КОРОНКИ ТВЕРДОСПЛАВНЫЕ  
ДЛЯ КОЛОНКОВОГО БУРЕНИЯ ПОРОД  
СРЕДНЕЙ ТВЕРДОСТИ

ГОСТ 11108—70

Изменение № 1

Черт. 4

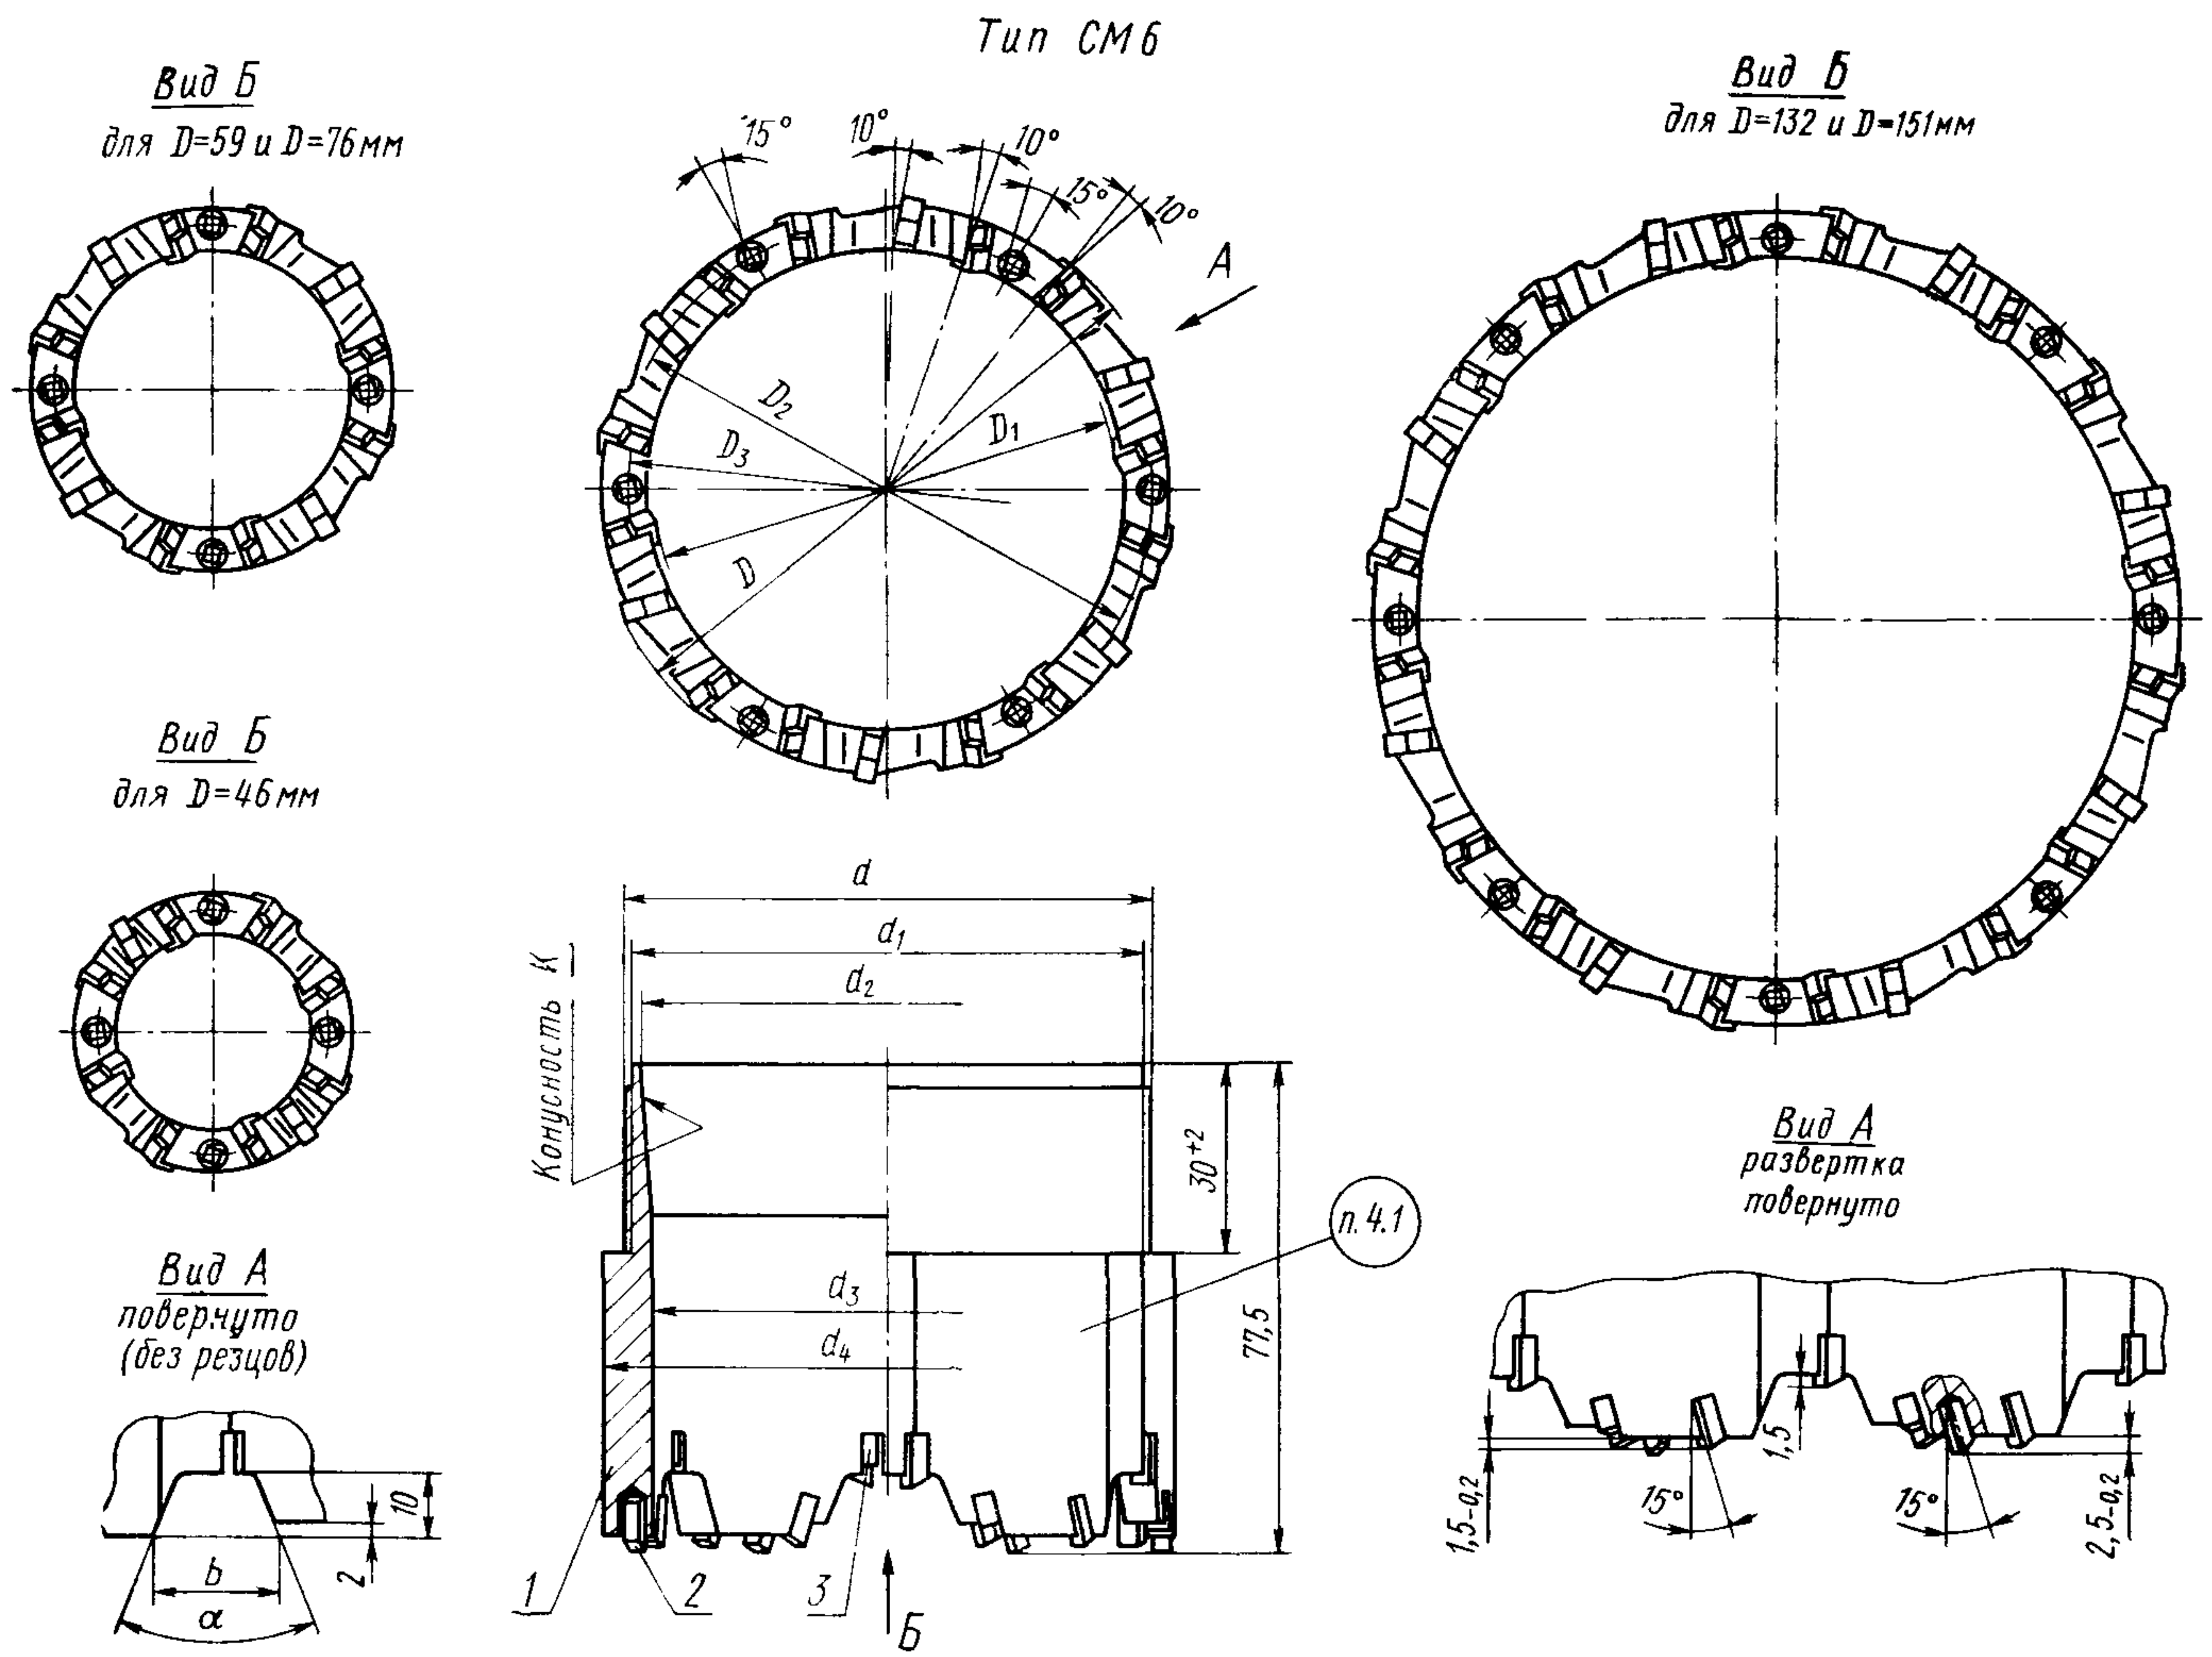
Пункт 1.3. Чертеж 4. Вид А. Заменены размеры:

1,5<sub>-0,2</sub> на 1,5<sub>-0,5</sub>

2,5<sub>-0,2</sub> на 2,5<sub>-0,5</sub>.

Черт. 5

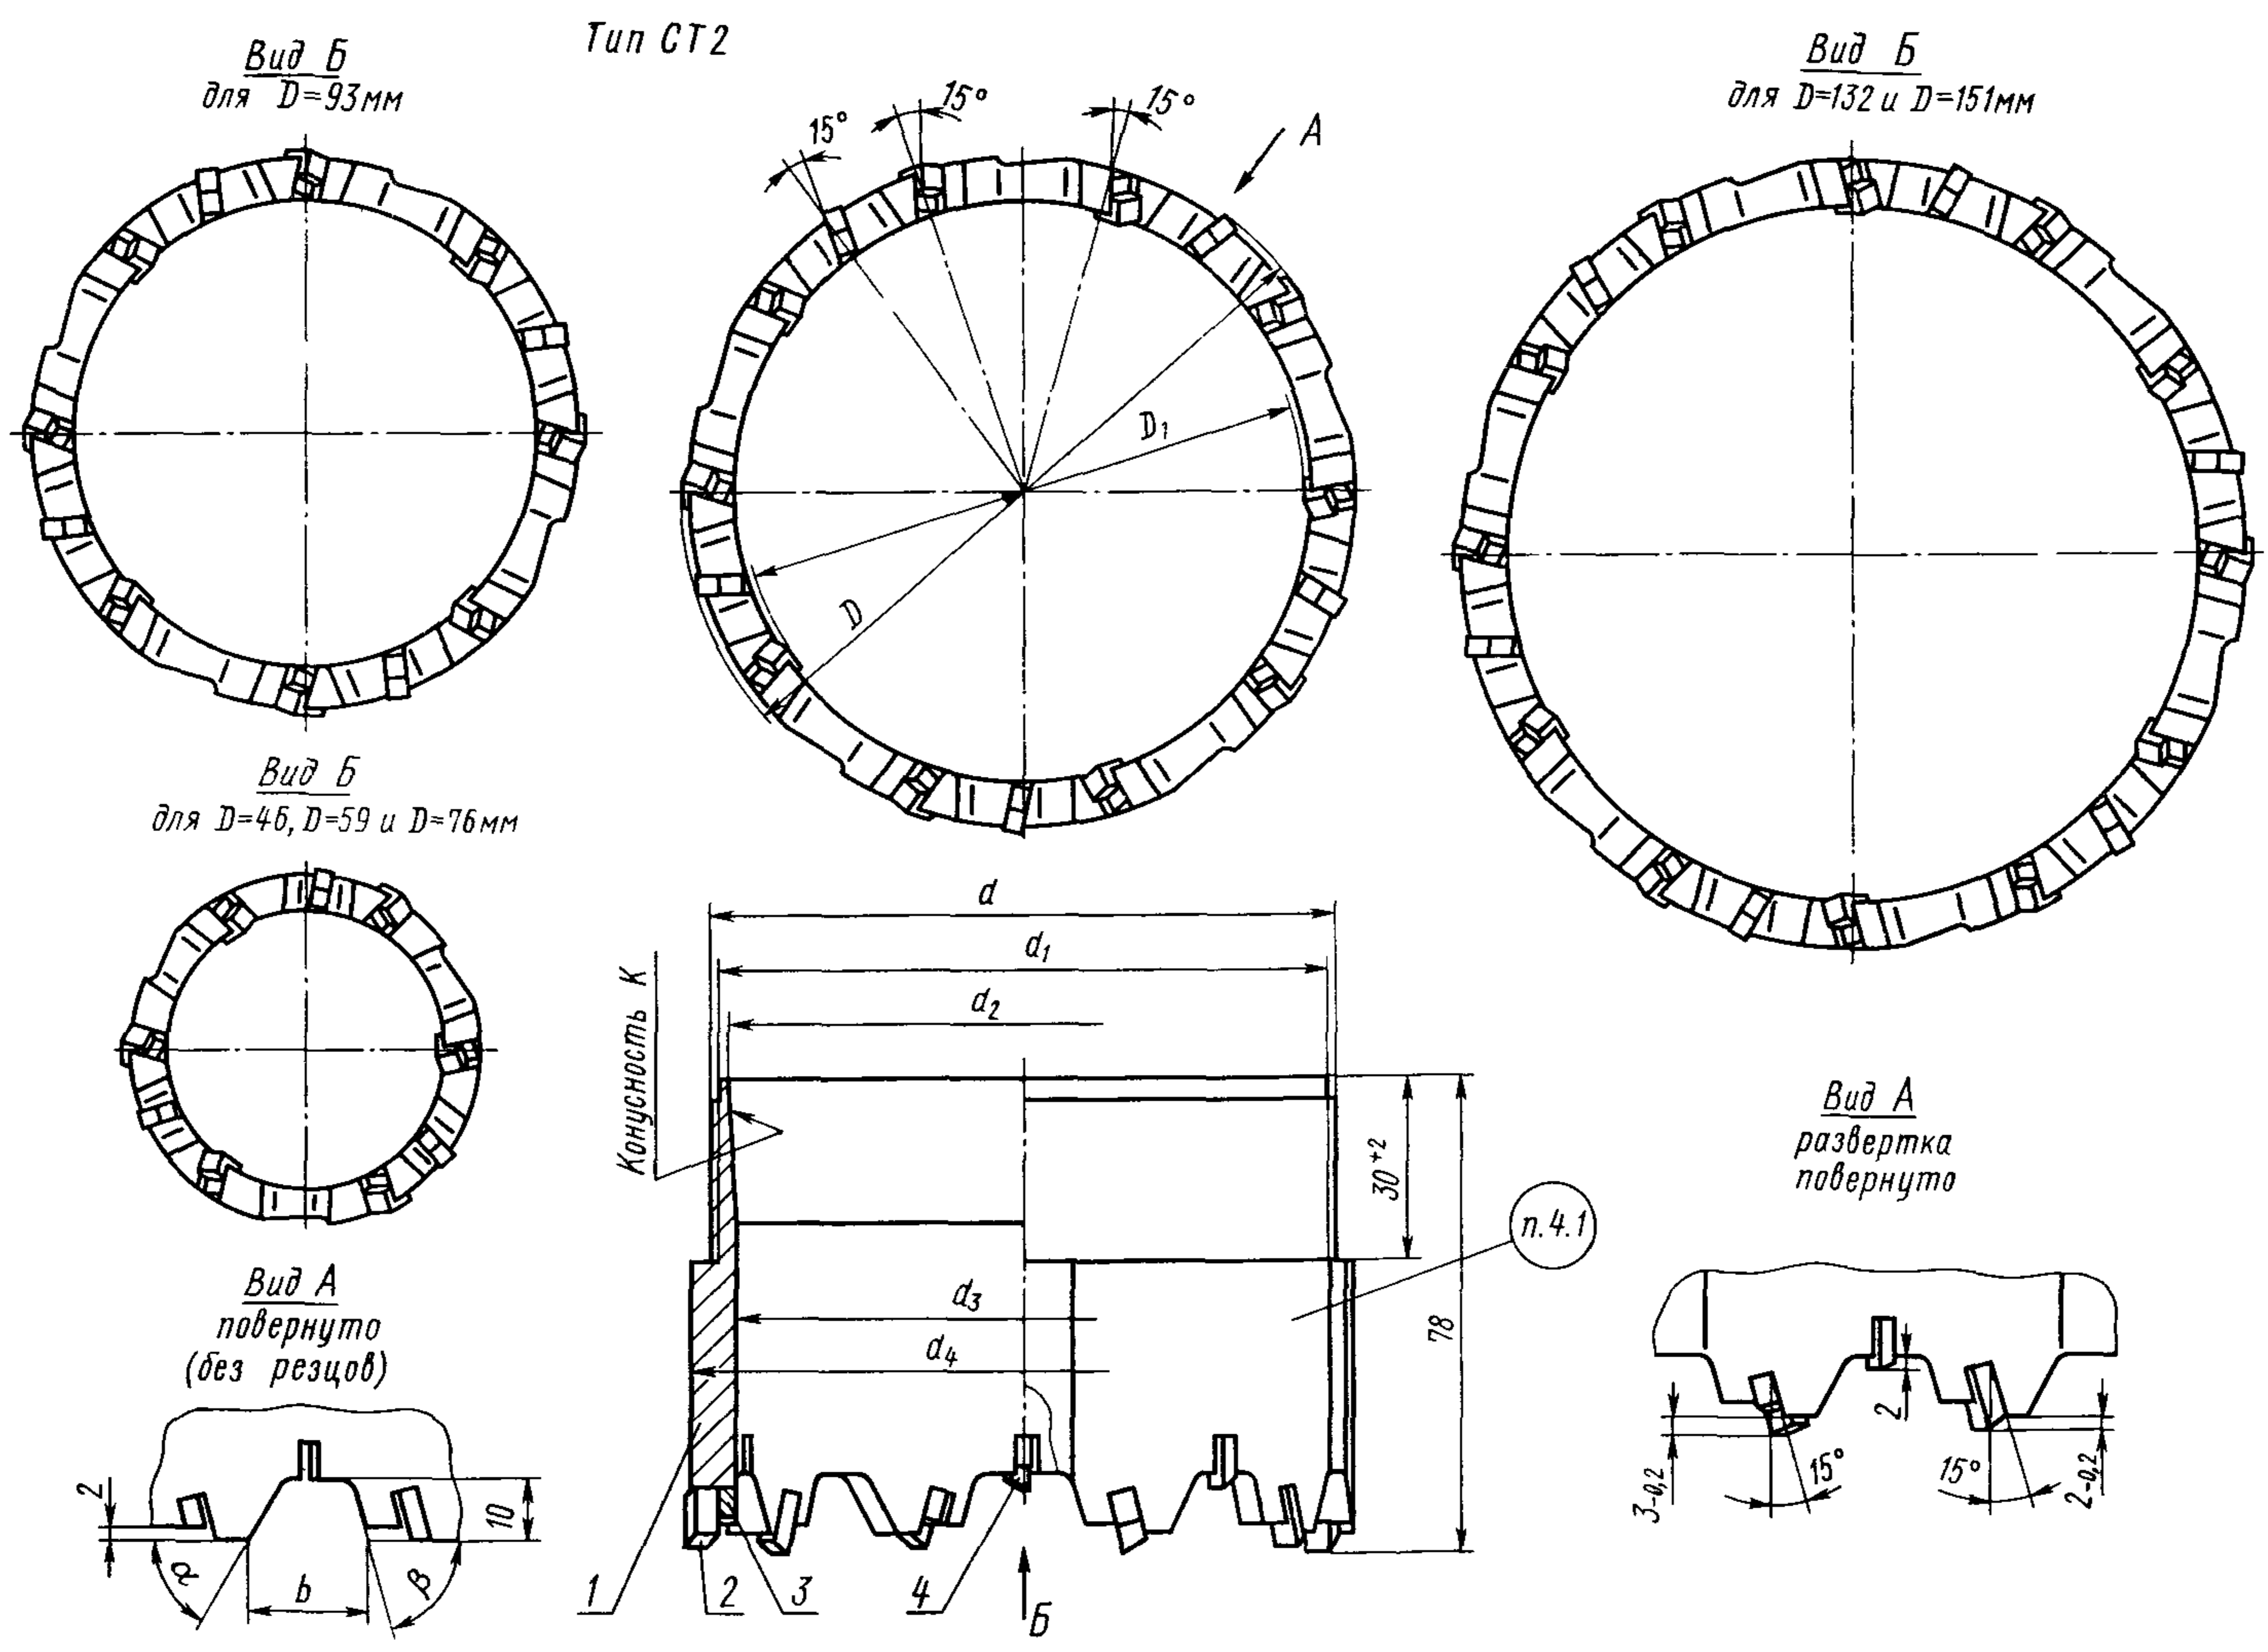
Пункт 1.3. Чертеж 5. Вид А. Заменены размеры:

2<sub>-0,2</sub> на 2<sub>-0,5</sub>

3<sub>-0,2</sub> на 3<sub>-0,5</sub>.

Черт. 6

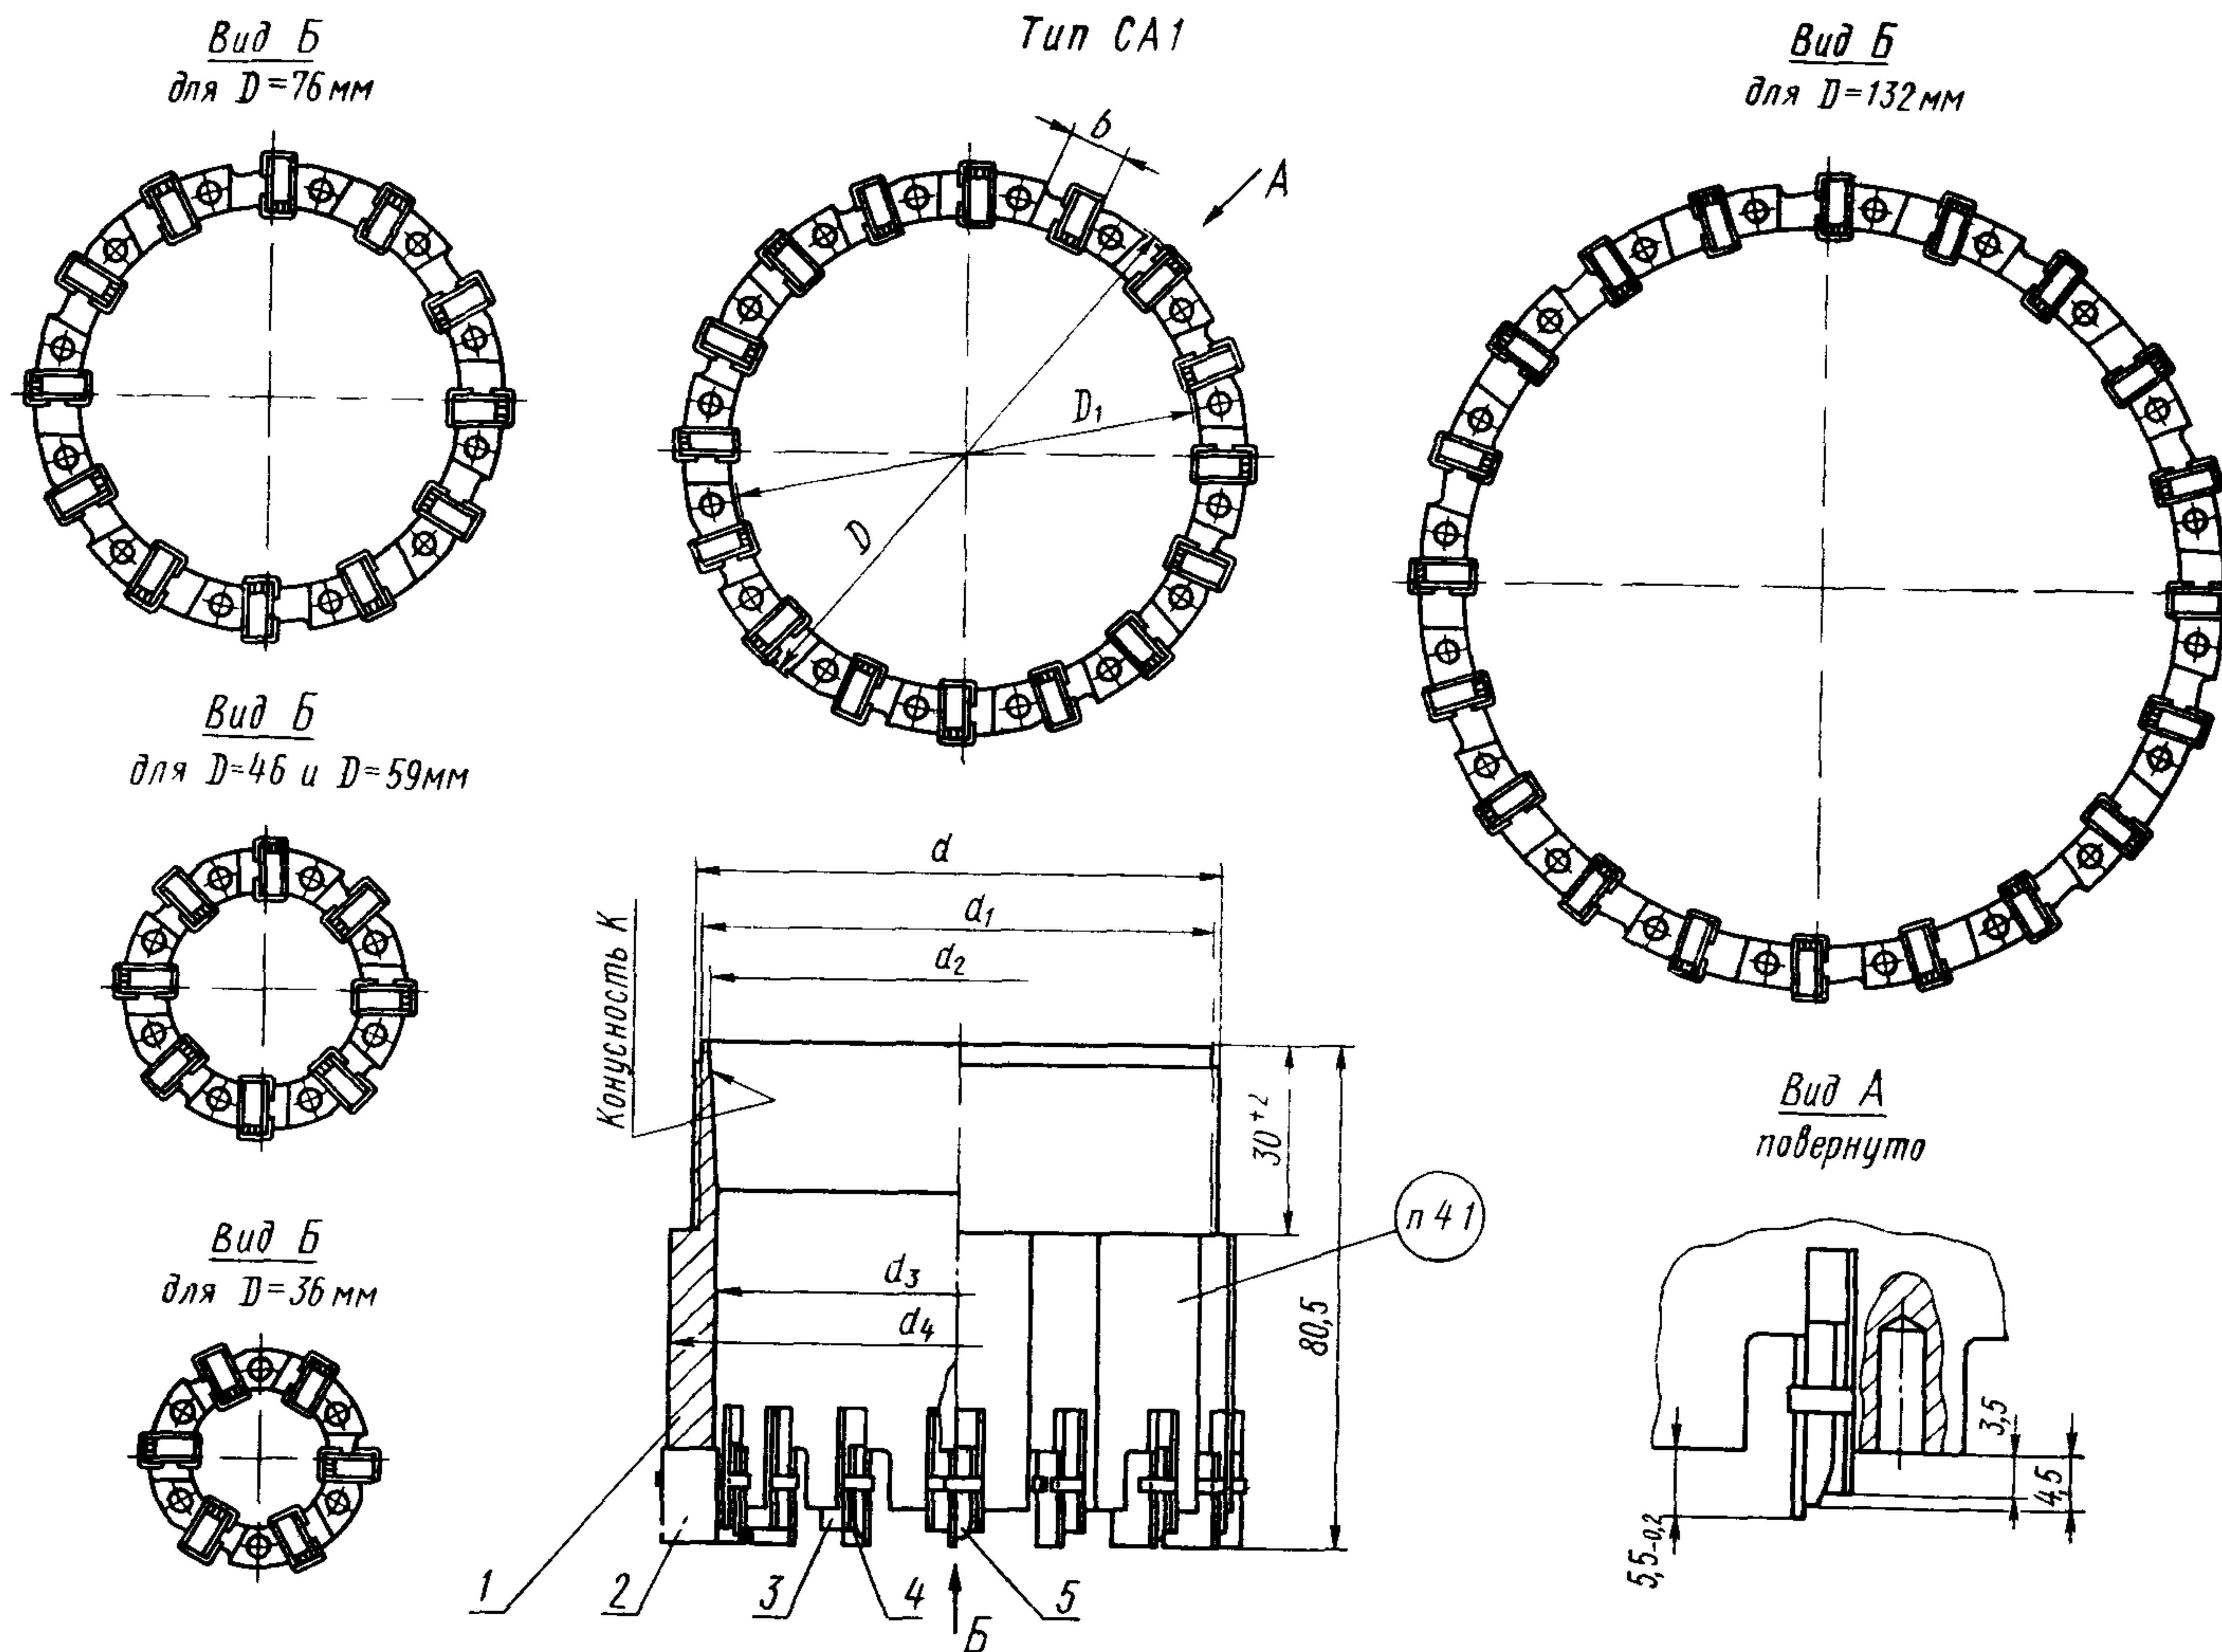
- Пункт 1.3. Чертеж 6. Вид А. Заменен размер:  
5,5<sub>-0,2</sub> на 5,5±0,5.
- Пункт 1.3. Чертежи 7 и 8. Вид А. Заменен размер:  
6<sub>-0,2</sub> на 6±0,5.
